Modulo per la presentazione delle osservazioni per i piani/programmi/progetti sottoposti a procedimenti di valutazione ambientale di competenza statale

ID: Codice procedura (ID_VIP/ID_MATTM): 12691

“Progetto di un impianto eolico denominato "Pitigliano" ubicato nei comuni di Pitigliano (GR) e Sorano (GR) costituito da 20 (venti) aerogeneratori di potenza nominale 7,0 MW per un totale di 140,0 MW con relative opere connesse ed infrastrutture indispensabili”

OSSERVAZIONI

Immagine 3. Cumulo di una parte di impianti eolici, fotovoltaici e geotermici industriali in progettazione ed esistenti intorno all’eolico industriale “Pitigliano”.

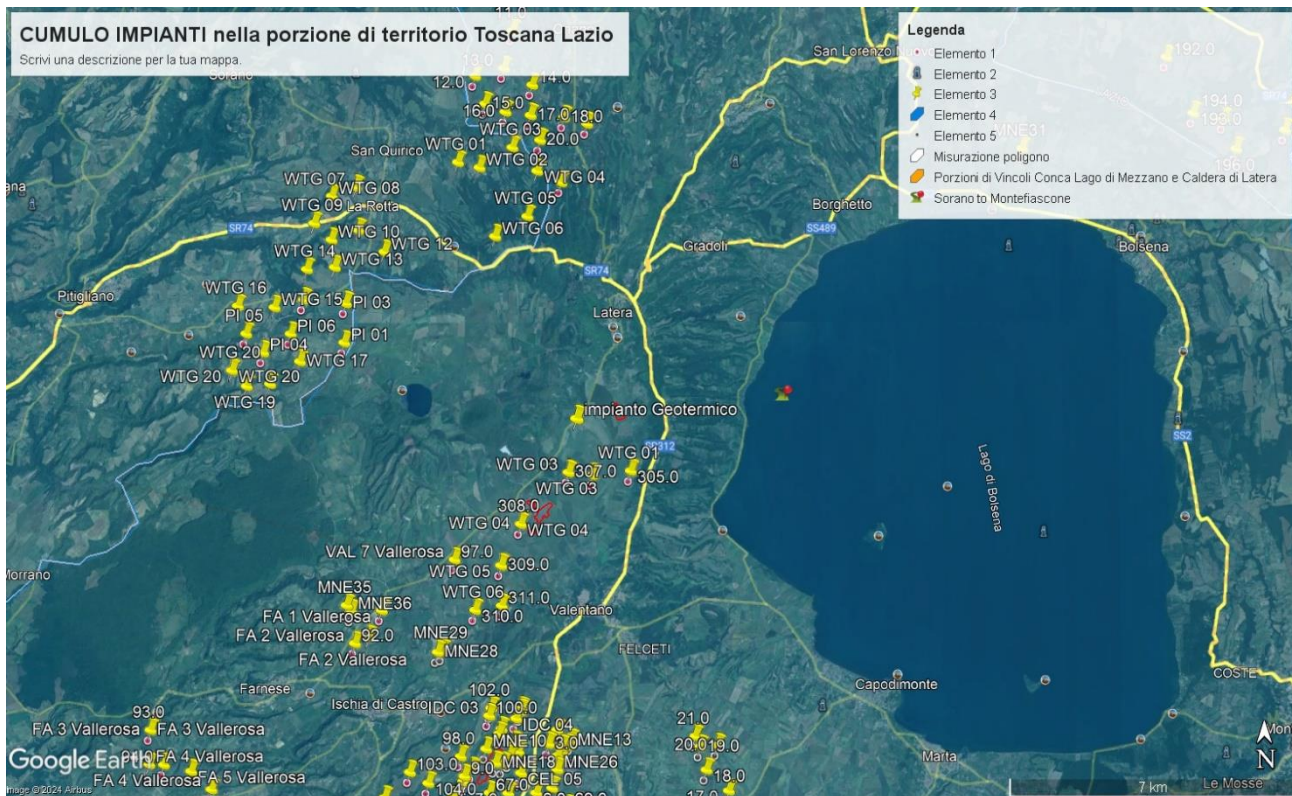
Tornando alle Linee guida nazionali, l’allegato IV dedica il paragrafo 3 agli impatti visivi e quelli sui Beni Culturali, Paesaggistici, Naturalistici e Culturali, dove viene detto che la valutazione dell’impatto visivo dovrà essere effettuata tenendo conto “**degli elementi caratterizzanti e qualificanti il paesaggio, effettuata alle diverse scale di studio (vasta, intermedia e di dettaglio...**”. Le analisi debbono non solo definire l’area di visibilità dell’impianto eolico industriale, **ma anche il modo in cui l’impianto viene percepito all’interno del bacino visivo**. Le analisi visive debbono inoltre tener in opportuna considerazione **gli effetti cumulativi derivanti dalla compresenza di più impianti**”. Nella Relazione Paesaggistica e nello Studio di Impatto Ambientale prodotte dalla proponente come già evidenziato è stato ignorato il vincolo paesaggistico di notevole interesse pubblico ex articolo 136 del Codice dei

Beni Culturali “*Ambito paesaggistico, geologico e geomorfologico dell’orlo della caldera di Latera ...*” Non vengono nemmeno citati gli impianti eolici in progetto al MASE, il “Rempillo” (6 aerogeneratori) e un altro in verifica amministrativa di 14 aerogeneratori e 72, 6 MW. Ad oggi nei territori di Pitigliano, Sorano e in quello limitrofo potenzialmente potrebbero essere insediati 40 aerogeneratori alti 200 metri e larghi 170. Ma la proponente non cita neanche altri impianti che creerebbero il cumulo e quindi maggiore impatto. Infatti, sul territorio della “Città del Tufo” (Sorano e Pitigliano) impatterebbero anche l’impianto eolico “Montarzo” di Onano con 13 aerogeneratori con le dimensioni ricordate, l’altro eolico industriale nel territorio di Valentano con sette aerogeneratori (stesse dimensioni), gli impianti di Farnese con un minieolico di 3 Torri alte 60 metri già installate in località Poggio del Crognolo e l’impianto eolico industriale “Vallerosa” (7 aerogeneratori alti 200 metri e larghi 158 metri) in procedura VIA presso la Regione Lazio. Inoltre, altri impianti del minieolico già presenti a Valentano, Cellere e Piansano e due progetti eolici industriali con le stesse dimensioni (200 m x 170 m) nel Comune di Ischia di Castro. La valutazione del cumulo non prende neanche in considerazione gli impianti industriali di fotovoltaico e agrivoltaico in progetto a Farnese, Valentano, Ischia di Castro, Cellere. L’impianto geotermico in procedura Via al MASE, progettato nella Caldera di Latera. Quindi è stata effettuata una valutazione del potenziale impatto cumulativo non veritiera a dispetto di quanto affermato dalla proponente che sostiene di aver preso in considerazione uno spazio di 10 km intorno al suo impianto per gli impatti che si creerebbero.

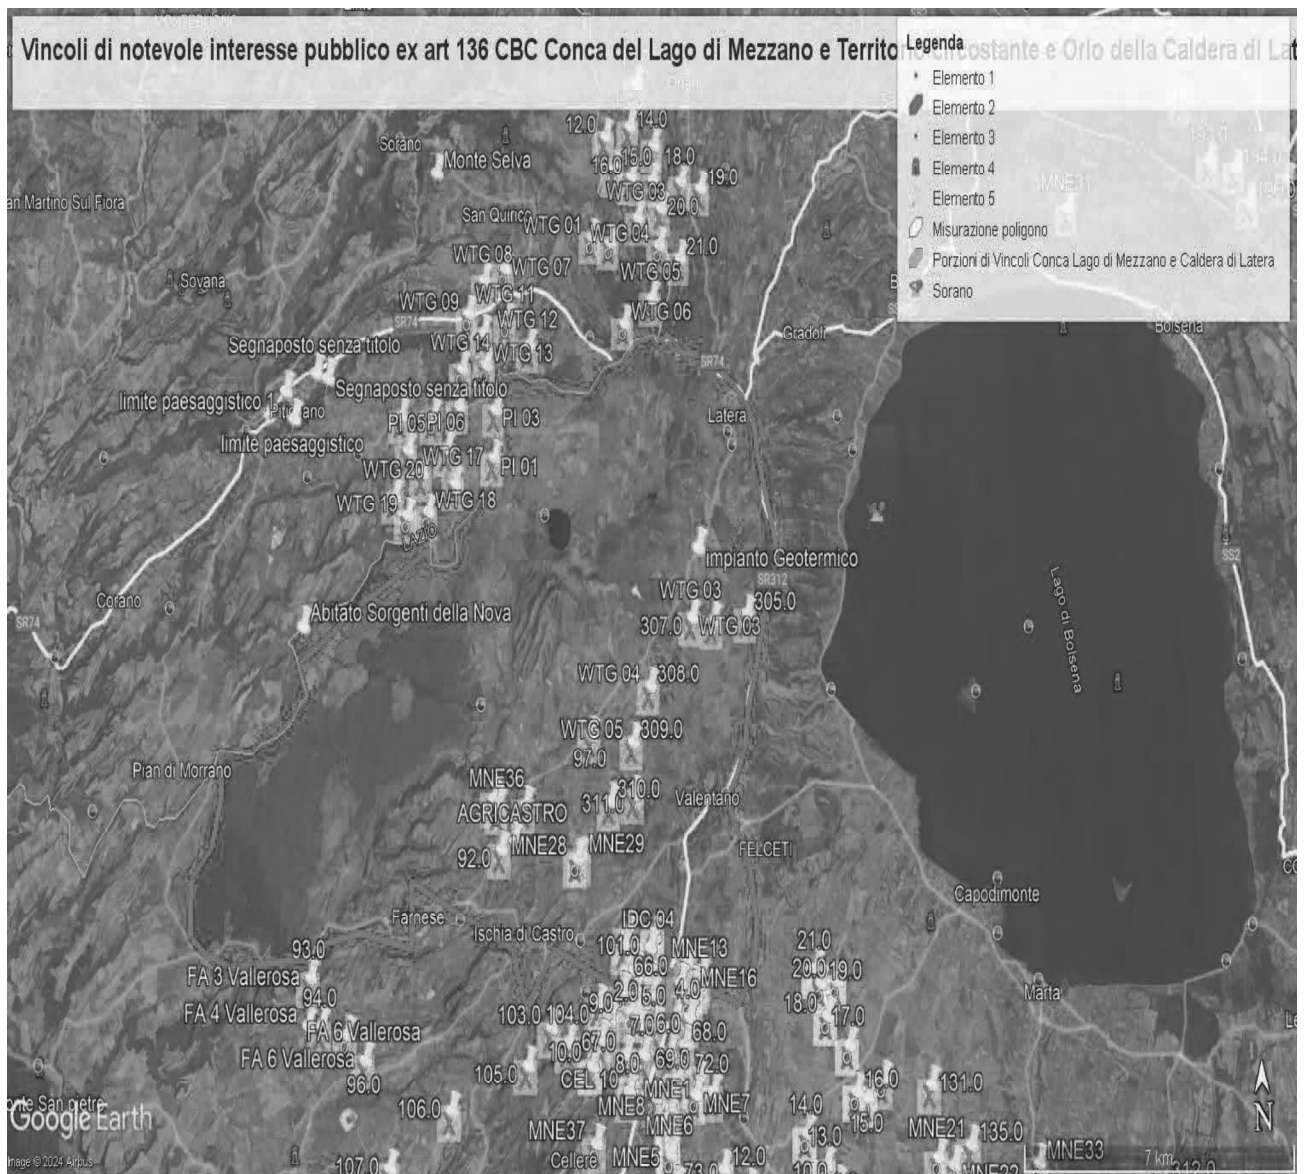
Al contrario si evidenzia che l'impianto eolico industriale citato non solo ricadrebbe con tutti e 20 gli aerogeneratori all'interno delle fasce di rispetto di 3 km di due vincoli paesaggistici di notevole interesse pubblico esistenti nella Regione Lazio e con una parte di essi nel vincolo paesaggistico del Centro abitato di Sorano (GR) quindi in aree non idonee all'installazione di impianti di energia rinnovabile. Addirittura, alcuni aerogeneratori sarebbero ubicati a poche centinaia di metri dai perimetri dei due vincoli paesaggistici laziali ex art 136 del CBC.

Come è illustrato nell'immagine si ribadisce che l'impianto industriale "Pitigliano" ricade completamente all'interno delle fasce di rispetto dei due vincoli di notevole

interesse pubblico e lambisce quelle di un terzo vincolo e quindi come affermato dal Consiglio di Stato nelle sentenze citate, l'impianto è insediato in area non idonea ai sensi dell'art. 20 comma 8 lettera c quater del D.Lgs. n. 199/2021 e ss.mm.ii al contrario di quanto sostiene la proponente.

IMMAGINE n. 2 Impianto eolico industriale “Pitigliano” e distanze aerogeneratori dai Vincoli della Conca del Lago di Mezzano...

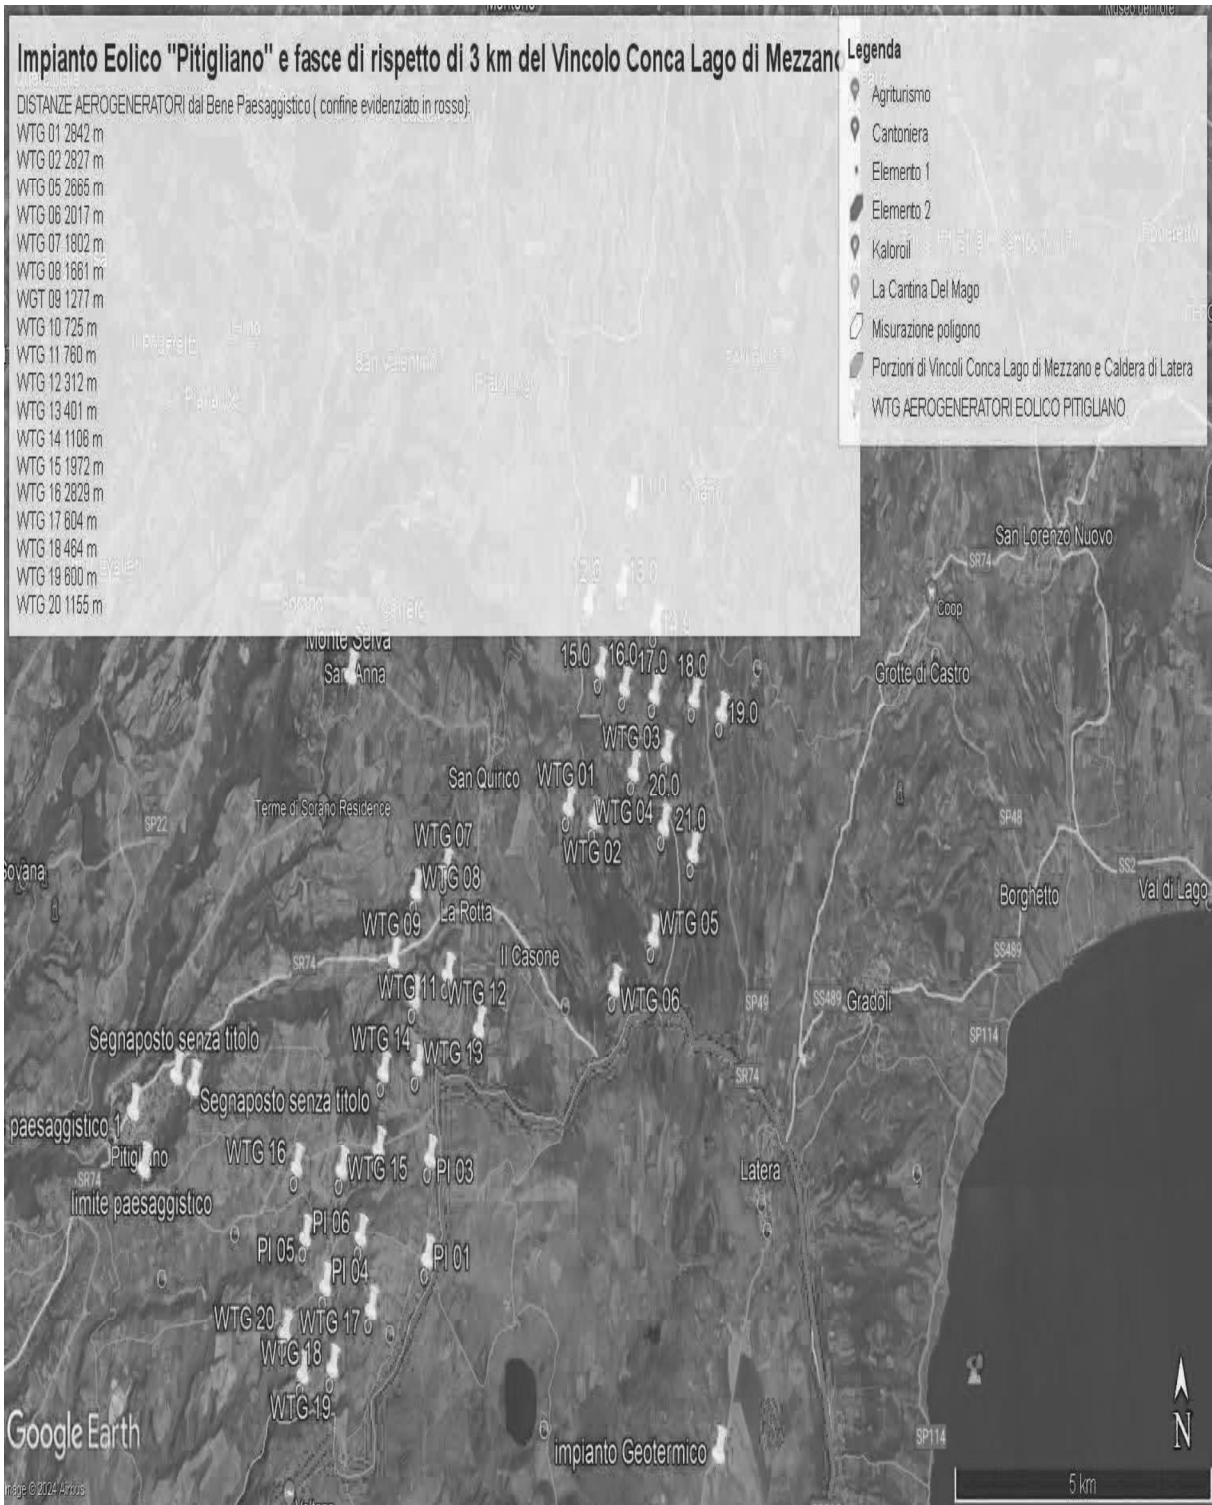
IMMAGINE n. 3 Impianto eolico industriale "Pitigliano" e distanze aerogeneratori dai Vincolo "Orlo della Caldera di Latera.

IMMAGINE n 5. Mappa eolici elaborata dall'Associazione Amici della Terra. La mappa evidenzia il cumulo degli impianti tra Lazio e Toscana.

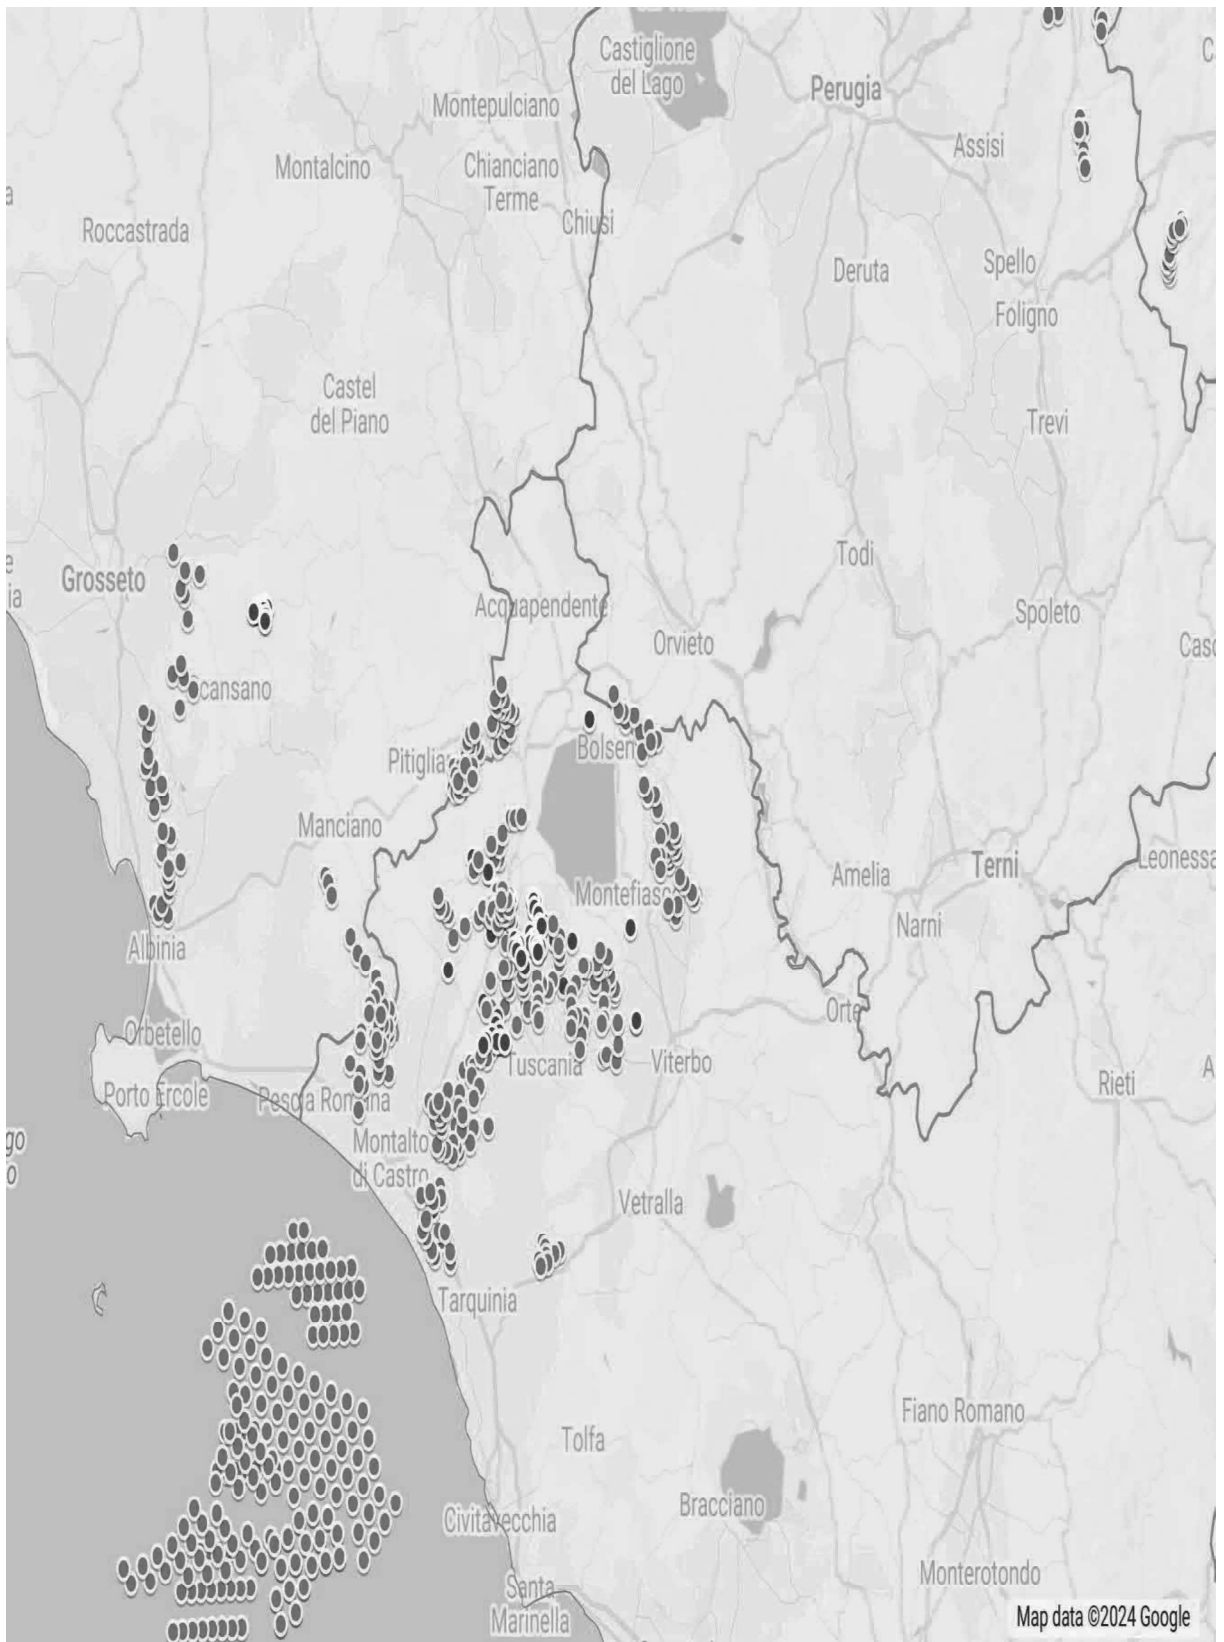
Riguardo al cumulo degli impianti FER, le mappe prodotte dalla proponente riguardano, come già evidenziato, soltanto una parte molto piccola degli impianti FER dell'area intermedia e vasta e in particolare di quelli eolici che contribuiscono a creare un notevole cumulo e la saturazione del territorio tosco laziale. Riguardo al cumulo dei soli impianti eolici si riporta la mappa dell'intervisibilità degli impianti eolici elaborata dall'Associazione nazionale “Amici della Terra”.

Se agli impianti eolici rappresentati qui sopra che non comprendono sia l'impianto eolico Pitigliano e le altre 14 pale del progetto eolico in verifica amministrativa sempre nel territorio di Pitigliano si aggiungono i migliaia di ettari (7000 fin'ora) di territorio occupato dagli impianti fotovoltaici e agrivoltaici e dalle altre tipologie appare chiaro il numero spropositato degli impianti FER nella bassa toscana e nella Tuscia.
